Сорок четвертая сессия

**Рекомендации, касающиеся согласованных
на европейском уровне технических предписаний,
применимых к судам внутреннего плавания
(пересмотренная резолюция № 61)**

Поправки к главе 4 «Расстояние безопасности, надводный габарит и марки осадок»

Предоставлено Группы экспертов-добровольцев по Резолюции № 61¹

Рис. 4–3.7 Шкала обмера/осадок

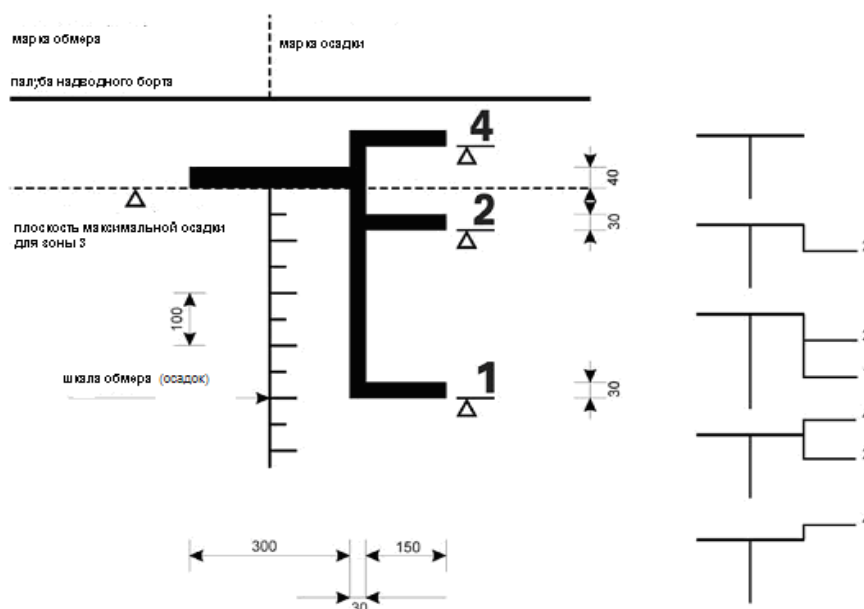
4-3.7 Для судов, эксплуатируемых в зонах, иных чем зона 3 (зоны 1, 2 или 4⁸) дополнительно к носовым и кормовым маркам осадки, предусмотренным в пункте 4-3.3, наносится вертикальная линия, на которую наносятся одна или, в случае нескольких зон, несколько дополнительных марок осадки в виде линий длиной 150 мм в направлении к носу судна в дополнение к марке осадки для зоны 3⁹.

Толщина данных вертикальной и горизонтальной линий должна составлять 30 мм. В дополнение к марке осадки в направлении к носу судна

указываются соответствующие номера зон в виде цифр размерами 60 мм в высоту и 40 мм в ширину (см. рис.4–3.7)¹⁰.

Нижняя кромка каждой линии надводного борта марки осадки должна соответствовать надводному борту, установленному для соответствующей зоны плавания плоскости максимальной допускаемой осадки, установленной для соответствующей зоны плавания¹¹.

Рис. 4–3.8 Грузовая марка

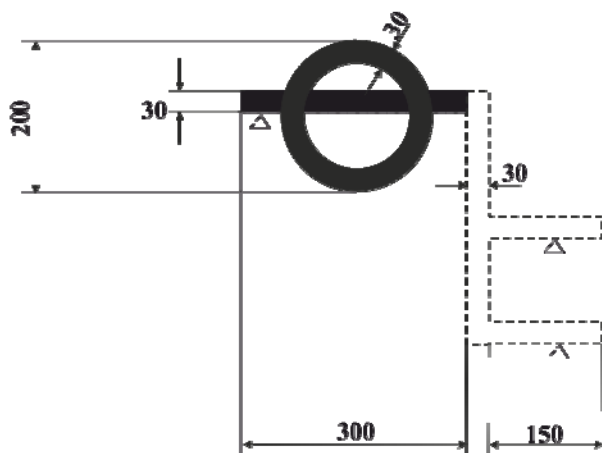
4.4.1.2 4–3.8 Грузовая марка судов, предназначенных для зоны 3, состоит из горизонтальной полосы длиной 300 мм и шириной 40 мм. Марка обмера/осадок для зон 1 и 2, расположенная на миделе, может быть заменена грузовой маркой.

Грузовая марка для зоны 1 и 2 состоит из кольца, пересеченного по центру горизонтальной линией, с дополнительными линиями надводного борта в случае необходимости.

Ширина кольца и всех прочих линий грузовой марки – 30 мм, наружный диаметр кольца – 200 мм, длина горизонтальной линии, пересекающей кольцо – 300 мм, и размеры цифр, указывающих зоны, составляют 60 x 40 мм (рис. 4–3.8).

Центр кольца должен находиться на миделе судна. Горизонтальная линия, пересекающая кольцо, нижней своей кромкой должна проходить через его центр и являться линией надводного борта.

Если судно предназначено для судоходства в различных зонах плавания, то в направлении носа от центра кольца наносятся вертикальная черта и дополнительные линии надводного борта длиной 150 мм.

Рис. 4-3.9

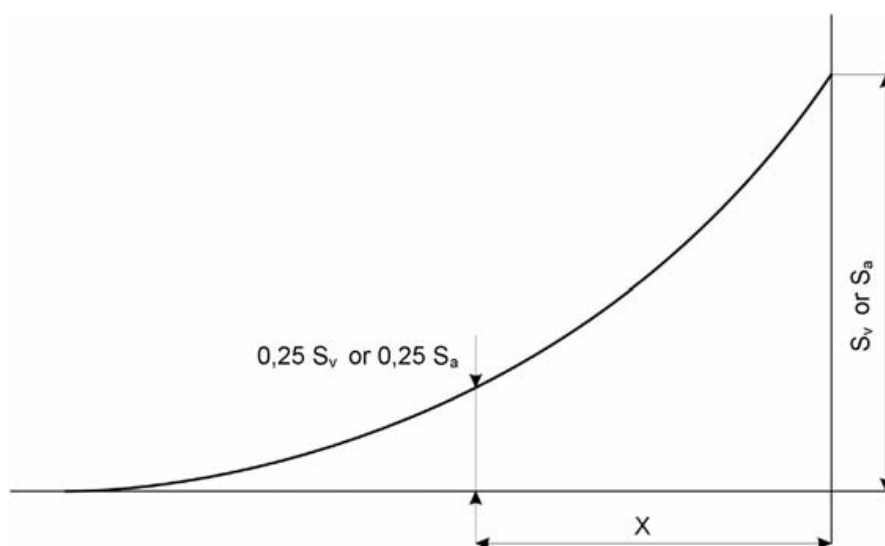
x расстояние, измеряемое до абсциссы точки, в которой седловатость равна $0,25 S_v$ или $0,25 S_a$ и S_a равняется $0,25$ (см. рис. 4-3.9).

В любом случае значение коэффициента p не должно превышать 1¹⁸.
